RID: 41. Tagung des Fachausschusses für die Beförderung gefährlicher Güter
(Meiningen (Deutschland), 15. bis 18. November 2004)

Thema: Schutzschild an jedem Wagenende
Änderung der Anforderung an die Mindestbreite des Schutzschildes

Antrag Frankreichs

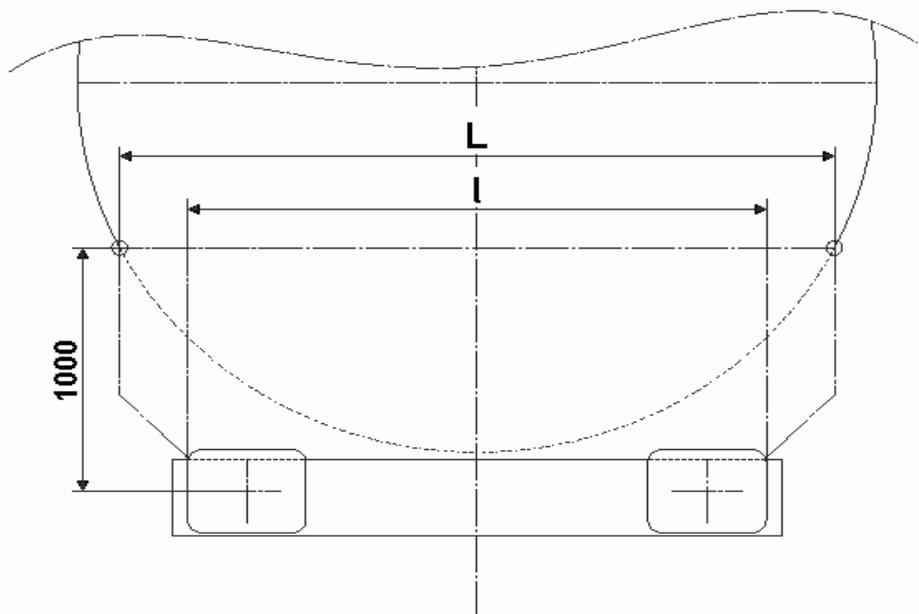
Der Ausdruck "gesamte Tankbreite" kann entweder den Durchmesser des Tanks oder die jeweilige Tankbreite in einer bestimmten Höhe bedeuten. Im Fall von Tanks mit großem Durchmesser, die auf einem Untergestell mit einem bedeutenden Überhang befestigt sind, kann nun aber ein Schutzschild mit einer Breite, die dem Durchmesser des Tanks entspricht, nicht zweckmäßig am vorderen Querträger befestigt werden, und es besteht die Gefahr, dass das Schutzschild in das Lichtraumprofil ragt. Der Ausdruck "gesamte Tankbreite" sollte als jeweilige Tankbreite in einer bestimmten durch das Schutzschild abgedeckten Höhe interpretiert werden.

Um die oben angeführten Schwierigkeiten zu vermeiden, schlägt Frankreich unter Einhaltung des Ziels zum Schutz des Tanks vor, den Wortlaut zu ändern, wobei zwei Kriterien gleichzeitig erfüllt sein müssen:

- das erste Kriterium fordert, dass der Tank auf seiner gesamten jeweiligen Breite abgedeckt ist. Diese Breite variiert in Abhängigkeit von der Höhe: Die Länge "L" in der nachstehenden Abbildung zeigt diese in einer Höhe von 1000 mm über der Pufferachse gemessene jeweilige Brei-

te an;

- das zweite Kriterium fordert, dass die Breite des Schutzschildes mindestens gleich groß ist wie der durch die Außenkanten der Pufferteller begrenzte Abstand (siehe Länge "l" in der nachstehenden Abbildung).

Anmerkung OCTI: Diese Definition entspricht nicht der der Formulierung im ersten Spiegelstrich der Einleitung.

- "- das Schutzschild muss die jeweilige Tankbreite in einer bestimmten Höhe abdecken. Die Breite des Schutzschildes muss darüber hinaus auf der gesamten Höhe des Schildes mindestens gleich groß sein wie der durch die Außenkanten der Pufferteller begrenzte Abstand;"

Die Breite l des Schutzschildes muss mindestens gleich groß sein wie der durch die Außenkanten der Pufferteller begrenzte Abstand.

Die maximale Breite L dieses Schutzschildes ist begrenzt durch den Schnittpunkt zwischen einer horizontalen Linie in einer Höhe von einem Meter über der Pufferachse mit dem äußeren Umriss des Tankdurchmessers.
